質 疑 回 答 書

工事名 ： 小郡市新体育館アリーナ棟建設工事

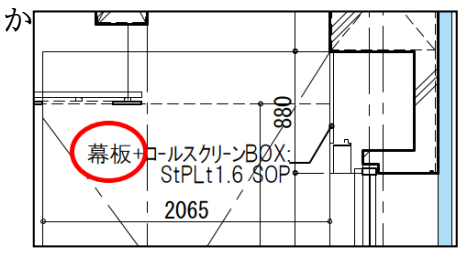
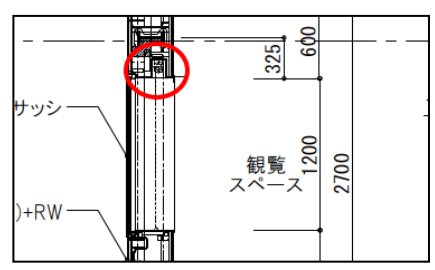
15	A-010	図面上にあるAB解体の際、中にある残置物は施工前に撤去となりますか。撤去ではない場合は、産廃として処理を見込んでおいて宜しいでしょうか。	AB共に、残置物は施工前に全て撤去する予定ですが、図A-010右下のリストに記載している設備等は本工事での処分となります。

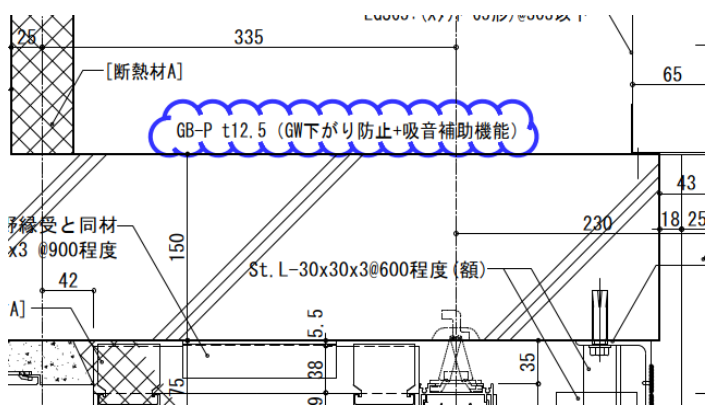
38	A-016	2階看的所において、床仕上は土間ｺﾝｸﾘｰﾄとありますが、納まりが不明 です。下記のように考えて宜しいでしょうか。 ・ｽﾀｲﾛﾌｫｰﾑ H250+嵩上ｺﾝｸﾘｰﾄ H=250	スタイロフォームt400+土間コンクリートt100としてください。 スタイロ400+土間コン100
39	－	上記質疑が正の場合、嵩上ｺﾝｸﾘｰﾄ内の溶接金網はφ6.0-100×100 と考えて宜しいでしょうか。	宜しいです。
